Elektrische installaties op laagspanning en op zeer lage spanning (Boek 1 - KB 8/09/2019) - Algemene Directie Energie

📍 Plaats van het onderzoek: LANDBOUWSTRAAT 9 9220 HAMME België

📄 Aard onderzoek: Periodieke inspectie (Boek 1 6.5)

BESLUIT : NIET CONFORM

Bord 1

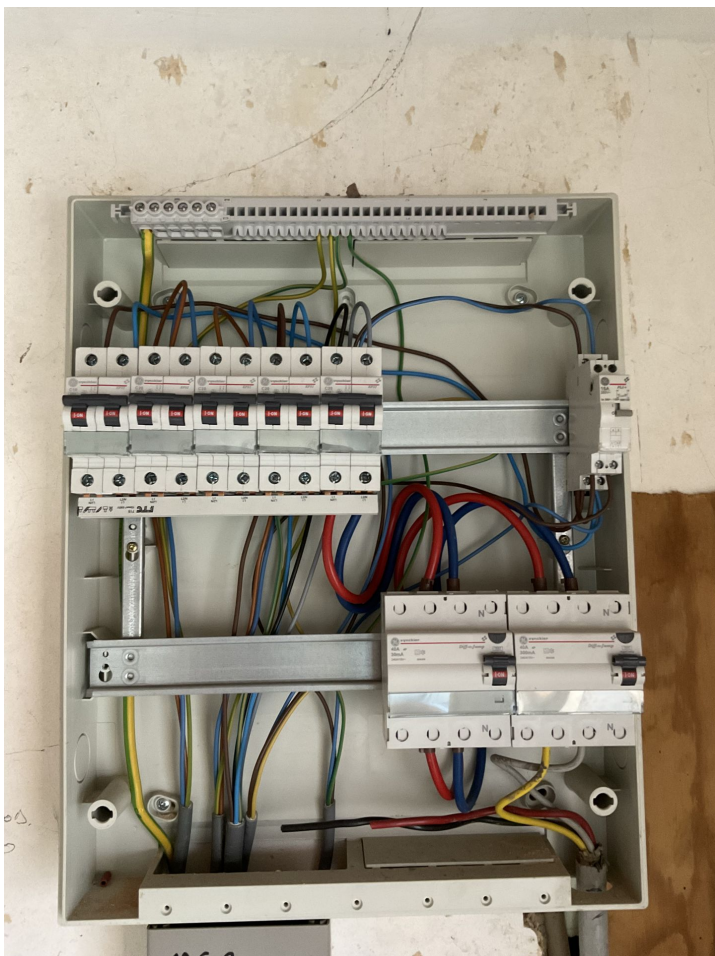
Categorie	Bewoordingen	Paragraaf
C. Equipotentiaalverbindingen		
	Een hoofd-equipotentiaalverbinding is te installeren en te verbinden.	B1: 4.2.3.2.; 4.2.3.4.; 5.4.4.1.
E. Schema's		
	Eendraadsschema('s) van de installatie is (zijn) te voorzien.	B1: 3.1.2.; 9.1.1; 9.1.2; B3: 3.1.2.
	Situatieschema('s) van de installatie is (zijn) te voorzien.	B1: 9.1.2.
F. Elektrische bord		
	De nominale spanning dient duidelijk vermeld te worden op een oordeelkundig gekozen plaats.	
	Pictogram "levensgevaar" dient op degelijke wijze aangebracht te worden.	
I. Toestellen		
	Schakelaar, contactdoos of aftakdoos herschikken en/of opnieuw bevestigen.	
	Geen stroom op sommige contactdozen en verlichting
